PREVOST

**BULLETIN DE
GARANTIE**

BG23-38

DATE :	Mars 2024	SECTION :	06 ÉLECTRIQUE
EXPIRATION :	Mars 2026		
SUJET :	REPLACEMENT DU HARNAIS DE L'URÉE

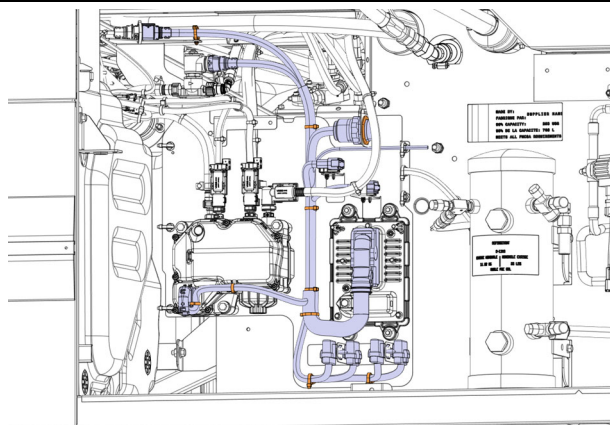
4. Localiser le connecteur A137A.

5. Enlever huit pouces de la gaine de protection à partir du connecteur A137A.

6. Vérifier s'il y a des fils avec une épissure, voir image.

- Si oui, passez à l'étape suivante.
- Sinon, réinstaller la gaine de protection et sécuriser le harnais pour compléter la procédure.

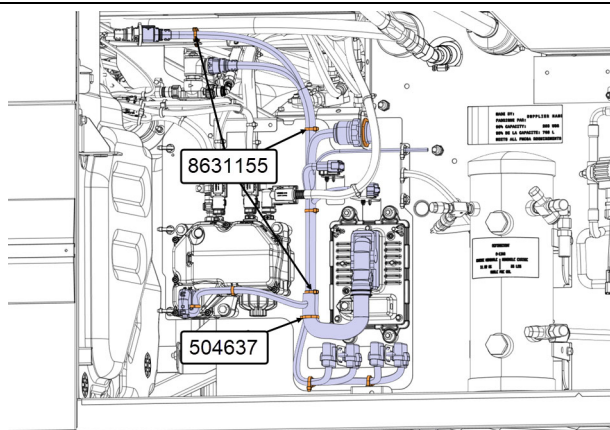
7. Couper tous les attache-câbles qui sécurisent le harnais de l'urée.
8. Débrancher le harnais.

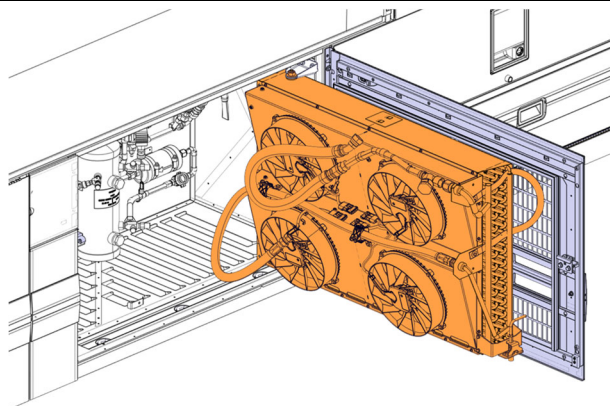
9. Installer le nouveau harnais de l'urée 0610591.
10. Sécuriser le harnais avec les attache-câbles 8631155 (10x) et 504637 (5x).
